Objet : Rapport de contrôle de fonctionnement et d'entretien de votre dispositif d'Assainissement Non Collectif.

VERIFICATION DU BON FONCTIONNEMENT ET DE L'ENTRETIEN D'UNE INSTALLATION D'ASSAINISSEMENT NON COLLECTIF

Identifiant du dossier : **476943**

> Schéma de l'installation

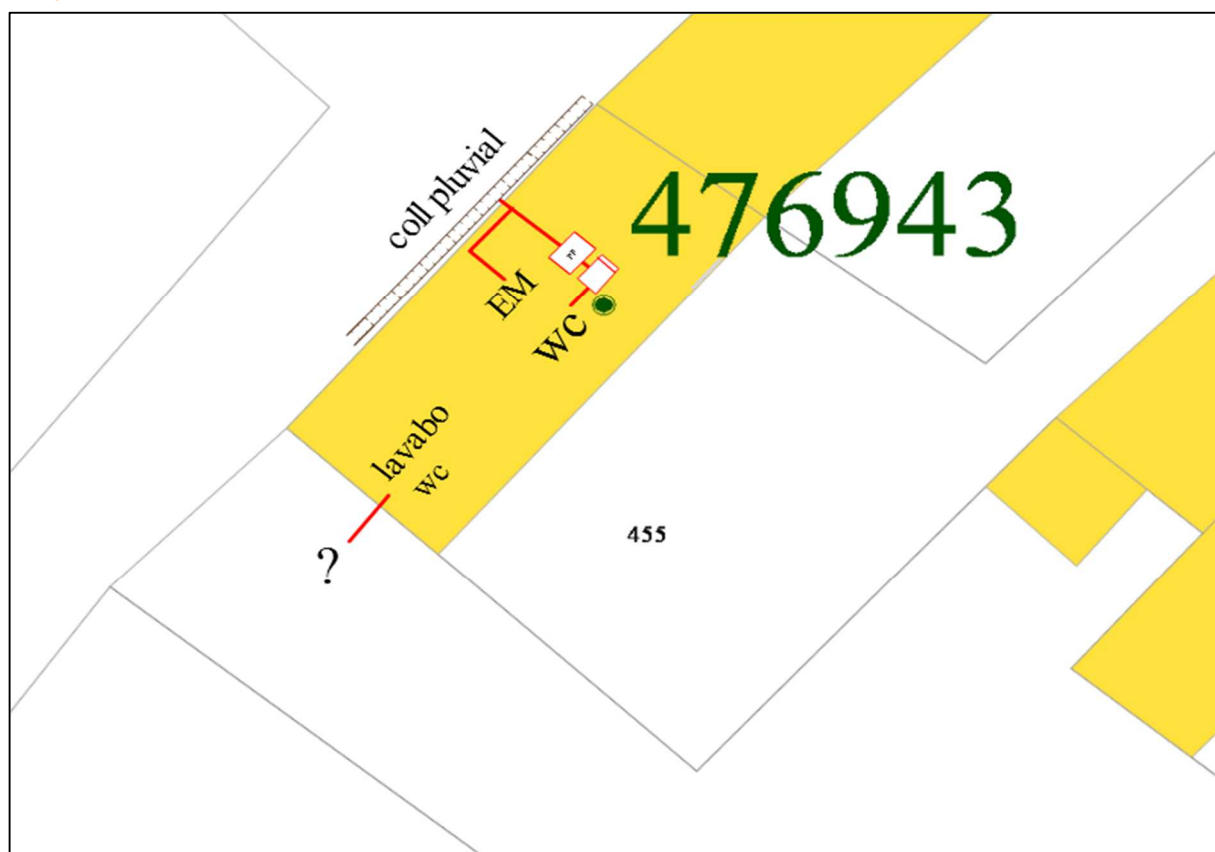
Description	Constat	Commentaires
Fosse septique	Volume indéterminé	Accessibilité : Oui Bon état de fonctionnement : Non vérifiable Dimensionnement : Indéterminé Défaut constaté : Oui (cf. commentaires)	Volume indéterminé
Prétraitement autre	Volume indéterminé	Accessibilité : Oui Bon état de fonctionnement : Non vérifiable Dimensionnement : Indéterminé Défaut constaté : Oui (cf. commentaires)	Volume indéterminé
Rejet indéterminé	Rejet direct d'eaux ménagères brutes et d'eaux issues d'un pré-traitement	Accessibilité : Non Bon état de fonctionnement : Non vérifiable Dimensionnement : Indéterminé Défaut constaté : Oui (cf. commentaires)	Rejet non réglementaire

Collecteur pluvial	Rejet direct d'eaux ménagères brutes et d'eaux issues d'un pré-traitement	Accessibilité : Oui Bon état de fonctionnement : Non vérifiable Dimensionnement : Indéterminé Défaut constaté : Oui (cf. commentaires)	Rejet non réglementaire
--------------------	---	---	-------------------------

Travaux sous 4 ans : Mettre en place un dispositif d'assainissement non collectif réglementaire au dimensionnement adapté.
